「東松山市太陽光発電設備の適正な設置及び管理に関する 条例」に基づく、当初計画からの変更による説明会

(仮称) 埼玉東松山上野本1077-1他営農型太陽光発電所

(仮称) 埼玉東松山上野本1421-1営農型太陽光発電所

2. 当初説明からの変更点について

支柱追加後の図面（上野本1421-1）

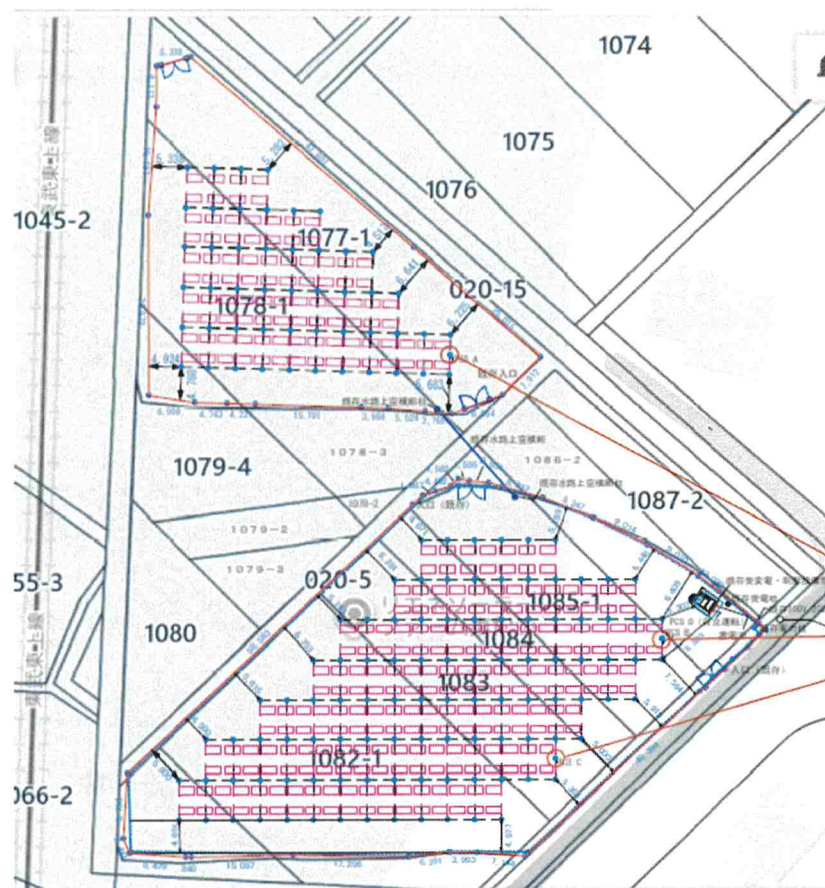
支柱の本数：施工段階において、当該地の地盤が想定以上に軟弱であることが判明し、パワーコンディショナーの設置箇所、引込柱について、安全性確保の観点から追加での支柱が必要であるため。

杭を追加

杭と支柱の追加
